**V.A.G Service.**

**Information Technique.  
Golf, Jetta, Scirocco**

BV mécanique 5 vitesses 020

No **12**  
du  
07.88

A - Ressort de pression du levier  
d'inversion du pignon de renvoi  
de marche arrière

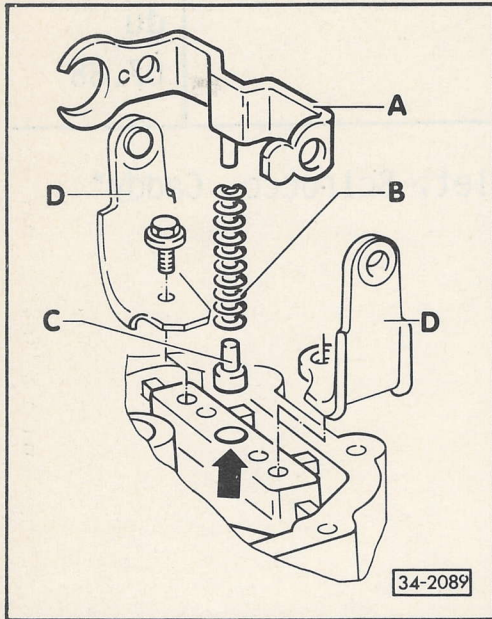
◀ A partir de la date de fabrication 13 08 7, le levier d'inversion -A- du pignon de renvoi de marche arrière a été doté d'un ressort de pression -B-. L'engagement correct de la marche arrière est ainsi assuré.

Le ressort de pression s'appuie sur un coulisseau -C- dans le carter d'embrayage. Le carter a été doté à cet effet d'un profil possédant un creux destiné au logement du coulisseau (flèche).

Par ailleurs, les appuis -D- ont été modifiés en vue de permettre le montage sans précontrainte du levier d'inversion -A-.

Les anciens appuis étaient légèrement recourbés vers le haut. L'utilisation des anciens appuis ne garantit pas un fonctionnement correct.

Le ressort de pression ne peut être monté ultérieurement qu'avec le levier d'inversion modifié, les appuis modifiés et le carter d'embrayage modifié.
